**TopLine XL**  
**Изменение минимального расстояния до потолка**  
**04.02.2021**

# Информация по изменениям

# Сравнение старой и новой информации

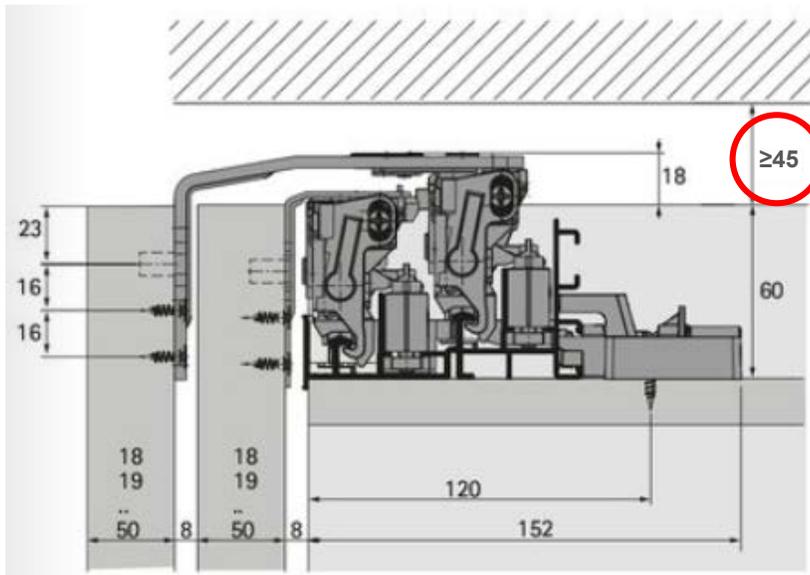
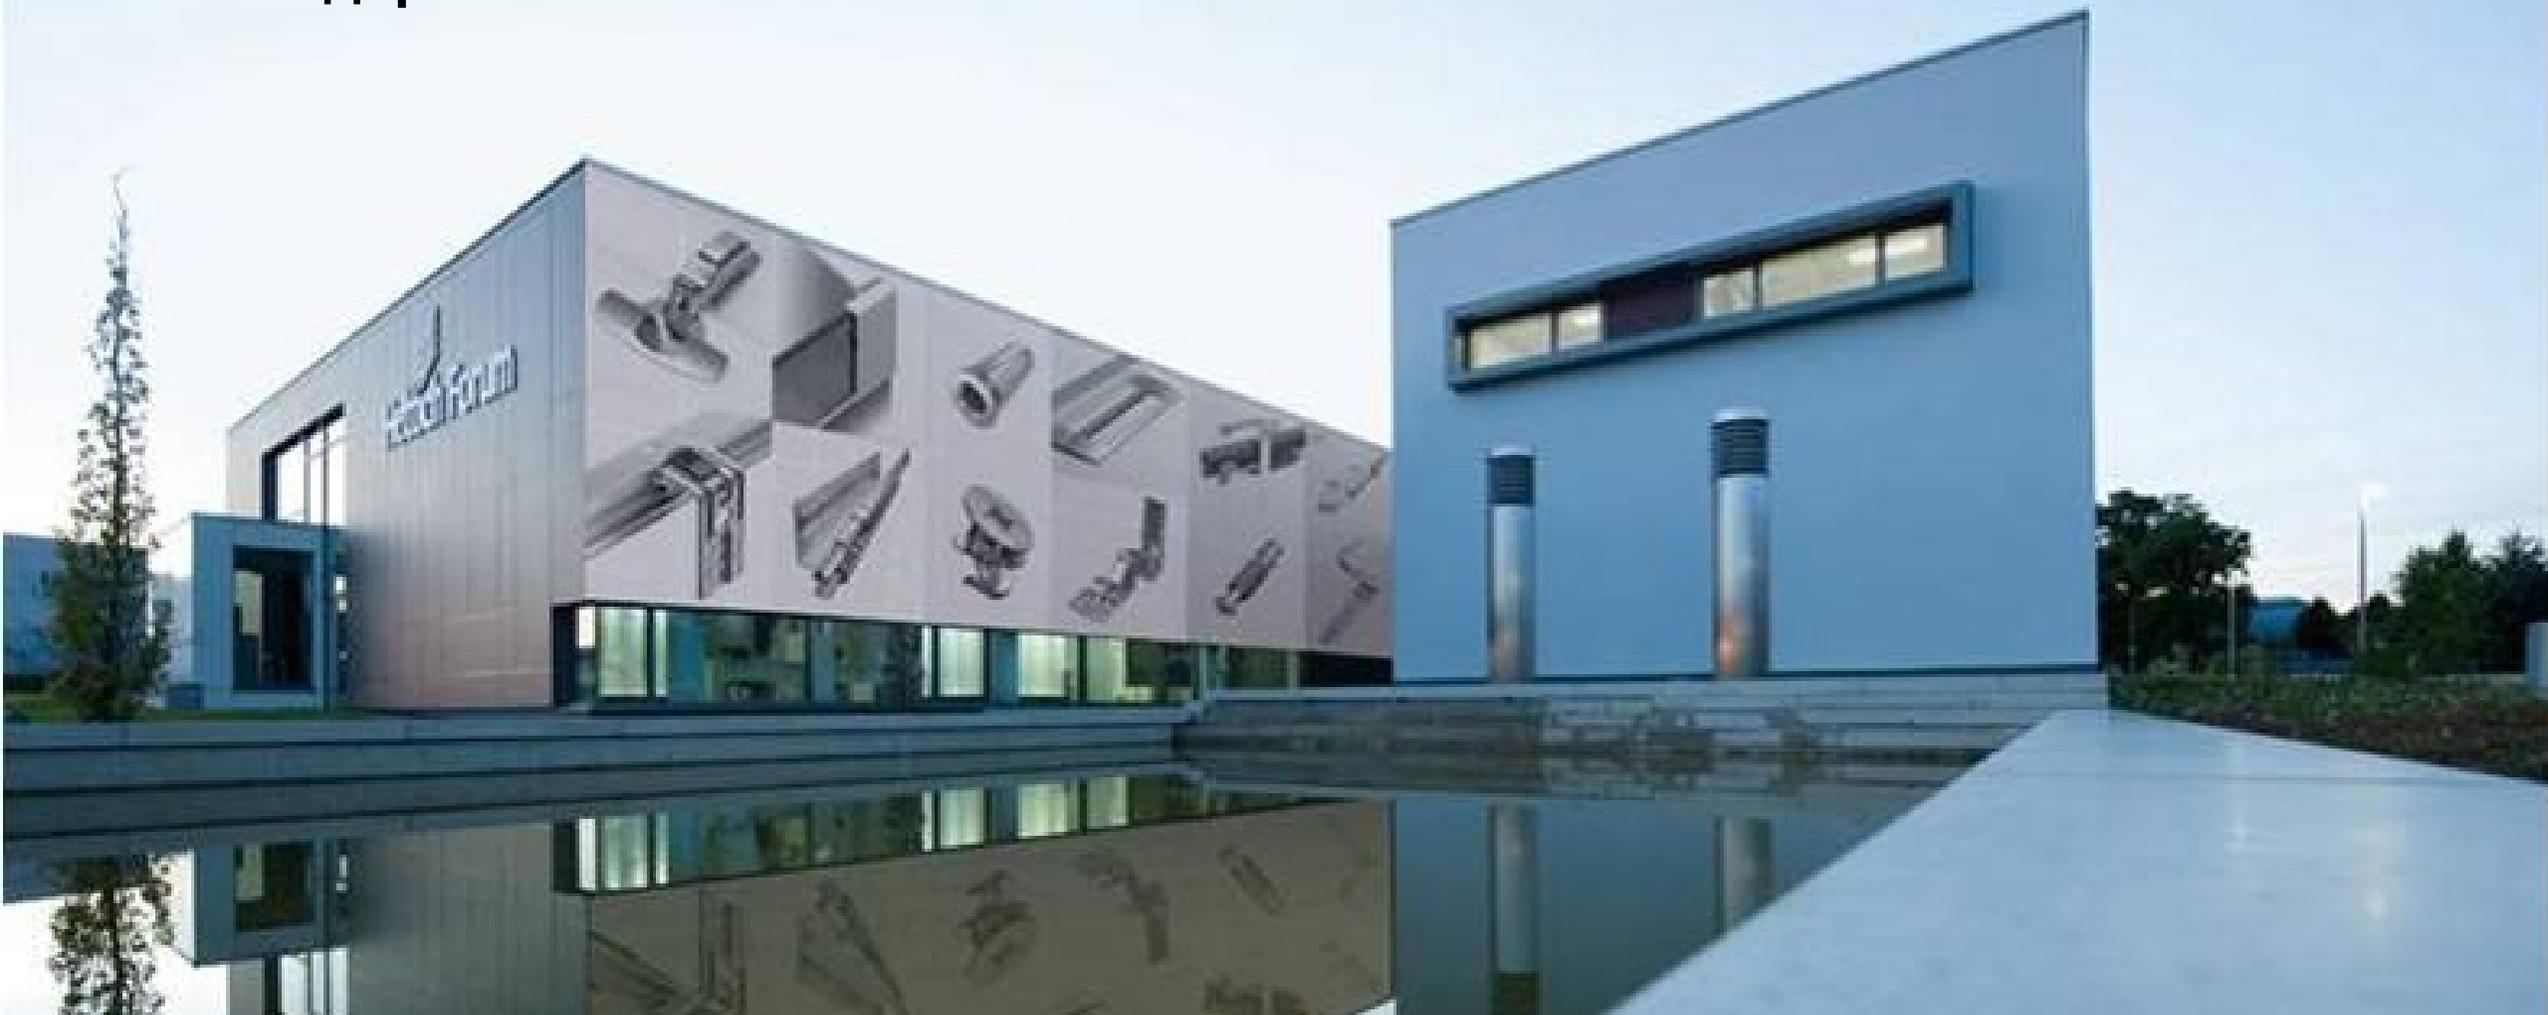
- Минимальное расстояние до потолка  $\geq 35$  мм

- Минимальное расстояние до потолка  $\geq 45$  мм

- Конструктивные изменения, а также изменение комплектации фурнитуры не произведены.
- Минимальное расстояние от верхнего края двери до потолка  $\geq 35$  мм изменяется на  $\geq 45$  мм.

- Не корректная информация в текущей технической документации (Каталог и инструкция).
- Минимальное расстояние до потолка, указанное на текущий момент в технической документации, не достаточно для беспрепятственной навески двери.
